Parecer Técnico SEI-GDF n.º 19/2019 -  
SEDUH/SUPLAN/COPLU/DIURB

**RELATÓRIO TÉCNICO - CPA/EIV**  
**ARAUCÁRIAS SHOPPING**

**Assunto:** 2ª Análise do Estudo Prévio de Impacto de Vizinhança - EIV, relativo ao empreendimento denominado “Araucárias Shopping”.

Fig. 1- Escala humana em relação ao embasamento do empreendimento

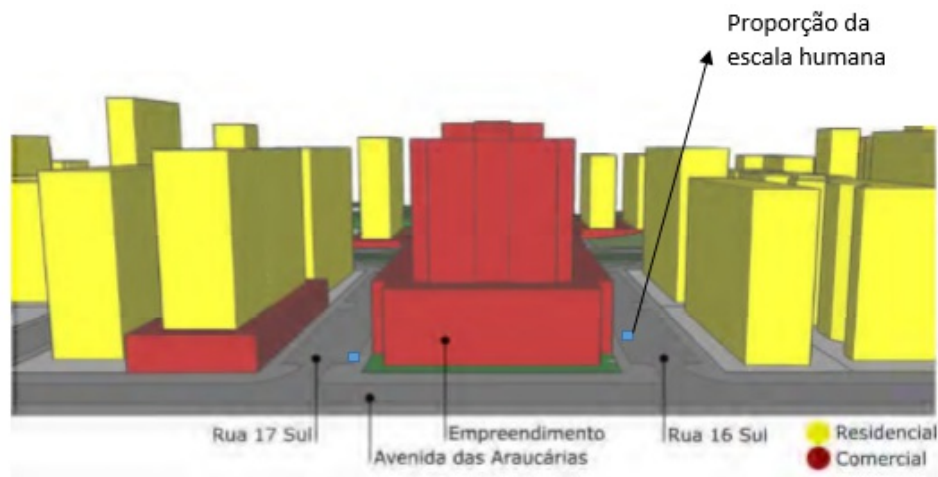
No caso da “perda da visão panorâmica”, por exemplo, apesar de identificá-la como um impacto, o estudo tenta justificar-se pelo fato de que o empreendimento respeita os recuos obrigatórios exigidos.

Entretanto, é preciso destacar que o embasamento de todo o quarteirão, de cerca de 20 metros de altura, dificilmente ocorreria em um empreendimento de menor porte, uma vez que parte dessa altura se deve aos dois pavimentos superiores destinados a garagem. O próprio estudo reconhece que “os pedestres experimentam sensação similar ao transitarem nos arredores do Shopping Águas Claras, que também tem as mesmas características”, sem reconhecer, entretanto, que são exatamente essas características que o EIV deve se preocupar em mitigar.

Fig. 2- Pontos de transporte coletivo (acima) e Locais de atração em relação ao empreendimento (abaixo).  
Fonte: EIV

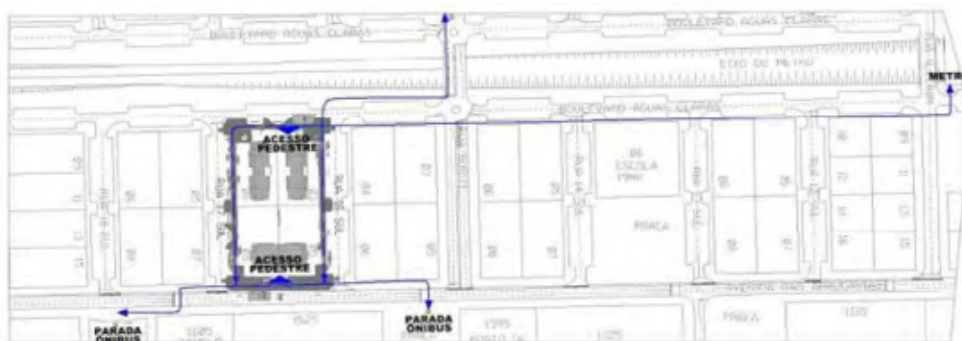
O estudo também propõe a requalificação de alguns espaços públicos na AID do empreendimento, como a Praça entre a Rua 13 e 14 Sul e Praça Rua 16 Norte e Rua Buriti, por exemplo, que são espaços públicos dentro da AID e próximos à rotas desejo identificadas (ver fig. 2 acima). Por isso, a requalificação das calçadas das rotas-desejo deve incluir o percurso a tais pontos, além do percurso até o Parque Águas Claras e a estação do metrô.

Fig. 8: indicação do trecho a ser duplicado. Fonte: RIT/EIV

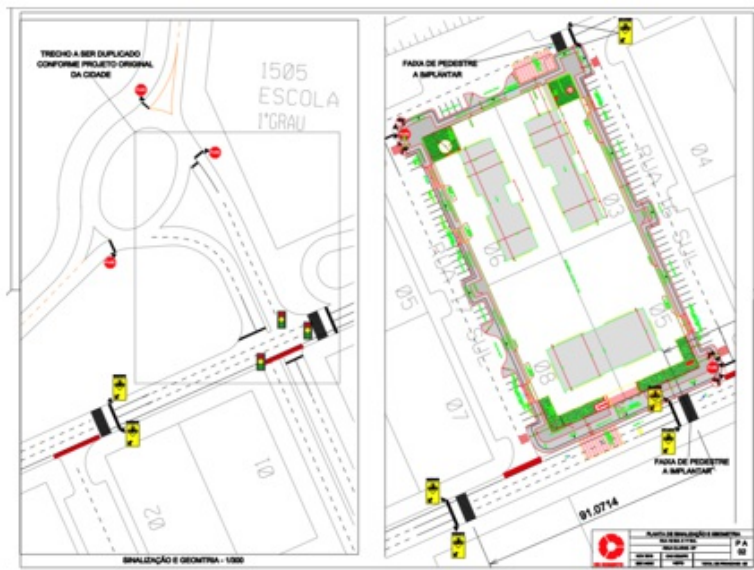
**a. Duplicação do trecho da Rua Buriti entre as Avenidas Castanheiras e Parque Águas Claras, conforme anteprojeto em anexo no RIT/EIV.**

Foi verificado pelo representante da Companhia, contudo, a interferência da URB registrada com o reservatório de esgoto da CAESB, situado na área lindeira ao trecho. Nesse sentido, deve ser avaliada durante a implantação da medida, a capacidade estrutural do reservatório de acomodar o tráfego e a implantação do sistema viário, ou receber reforço estrutural para tal. No caso da impossibilidade, recomenda-se proceder o ajuste do lote 1505, situado na Av. Buriti, de forma a aumentar a área disponível para implantação da URB. No último caso, a alteração do referido lote ficará sob a responsabilidade da SEDUH.
